**Objet : Avis de la Mission régionale d'autorité environnementale (MRAe)**

**Avis sur le projet d'exploitation du Parc éolien ÉOLE DES CHARMES  
à CHOILLEY-DARDENAY (52),  
porté par la société « SARL ÉOLE DES CHARMES »**

n°MRAe 2020APGE59

*Localisation des zones d'enjeux pour les chauves-souris sur l'emprise du projet*

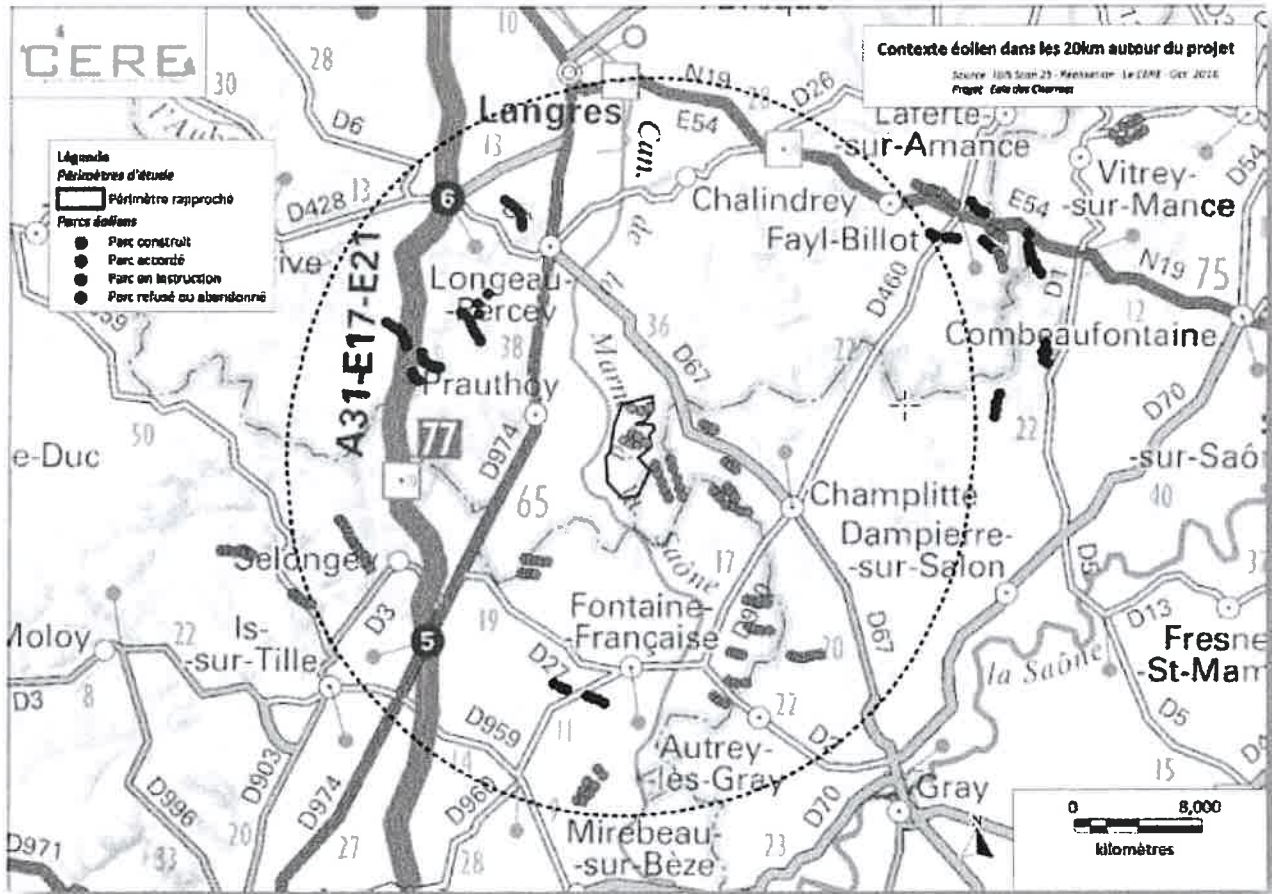
Les éoliennes E5, E6 et E9 présentent une distance par rapport aux lisières de boisement compris entre 118 et 150 m. Les éoliennes E4, E7 et E8 présentent un éloignement compris entre 180 et 200 m des boisements. Seules les éoliennes E1, E2 et E3 respectent la recommandation du SRE de maintenir les éoliennes éloignées de plus de 200 m des espaces boisés.

Pour autant, l'Ae estime que le non-respect de l'éloignement des 200 m des lisières de forêts a pour conséquence des mesures de bridage contraignantes pour le parc. Elle en conclut à nouveau que l'analyse de moindre impact de solutions alternatives du parc aurait mérité d'être poursuivie et **rappelle sa recommandation précédente (Cf. paragraphe 2.2. ci-avant)**.

***L'Ae recommande d'intégrer, dans les mesures de réduction, la mise en drapeau des éoliennes lorsque la vitesse du vent est inférieure à la vitesse de vent de démarrage de la production électrique, afin de les mettre dans le sens du vent et de réduire la surface possible d'impact pour les chauves-souris.***

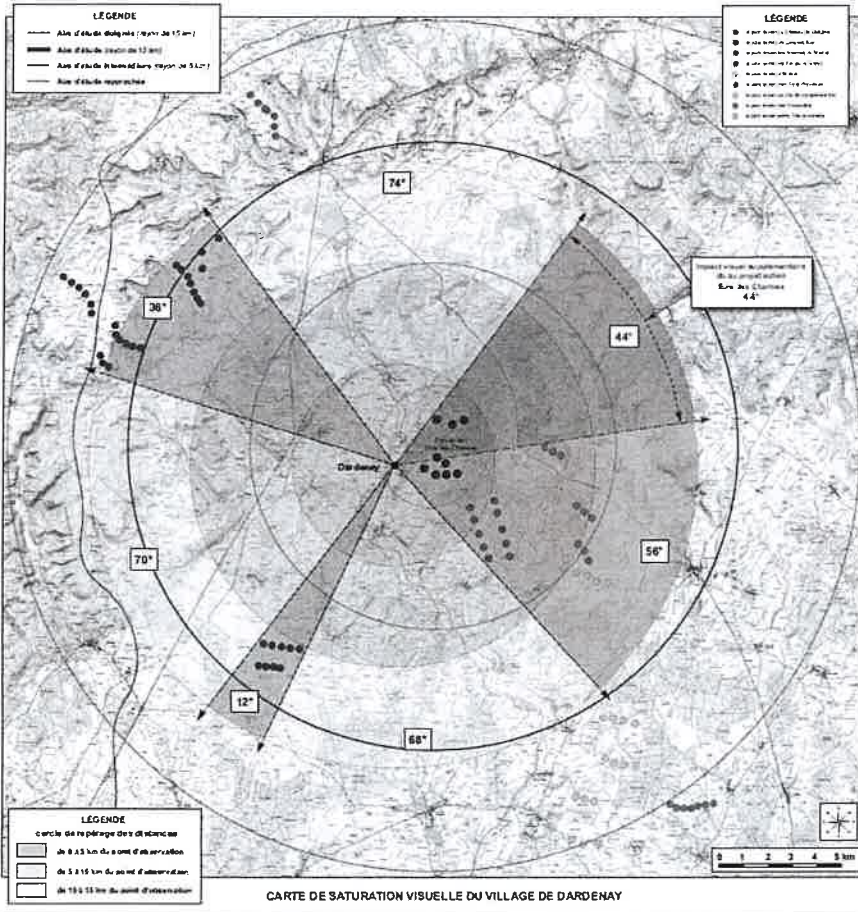
Le projet est composé de 9 éoliennes de hauteur totale de 150 m, installées en 2 groupes de 3 éoliennes au nord et 6 au sud. La structuration de l'implantation des machines est plutôt orientée est-ouest. Cette configuration est moins impactante pour les villages proches même si la prégnance reste élevée du fait de la proximité du projet avec ces zones de vies (cf. § 3.2.4. ci-après). En revanche, l'Ae constate qu'elle ne suit pas l'orientation des lignes de force du paysage (vallée, crête...) ni les axes d'implantation des parcs voisins.

**L'Ae signale que la mise en cohérence de l'implantation des éoliennes avec l'orientation des grandes lignes de force du paysage et le parc le plus proche de Percy-le-Grand (en Haute Saône) qui est composé de 2 lignes parallèles orientées nord-sud (Cf. carte § 3.2.2.e ci avant), n'a pas été recherchée.**

**ANALYSE DU RISQUE DE SATURATION DU VILLAGE DE DARDENAY**

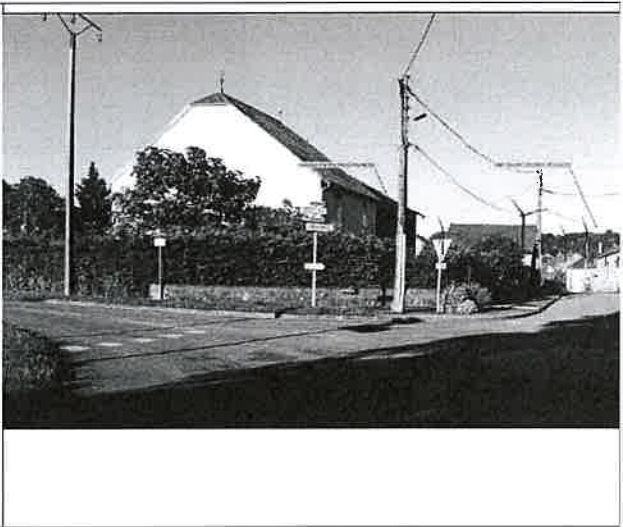
Pour le village de Dardenay le plus impacté, le projet conduira à augmenter l'angle de perception des éoliennes de 104° à 148° soit une augmentation de +42 %. L'Ac a constaté en particulier que l'éolienne E1, situé à 700 m du village présente un effet de surplomb pour les habitants de ce village.

En effet, le village est situé à une altitude de 250 m et le pied de l'éolienne à environ 310 m, ce qui, augmenté de la hauteur de l'éolienne (150 m), rend le surplomb inévitable.

Vu de E1 réalisée depuis la RD128, l'entrée ouest du village de Dardenay

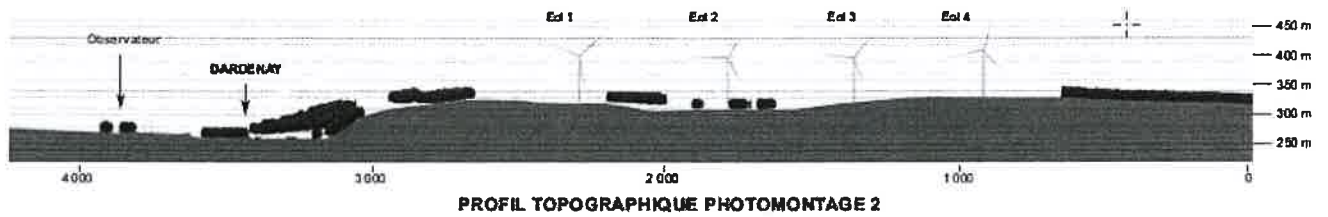
**L'Ae recommande de retirer l'éolienne E1 afin de limiter l'impact paysager du projet sur le village de Dardenay.**
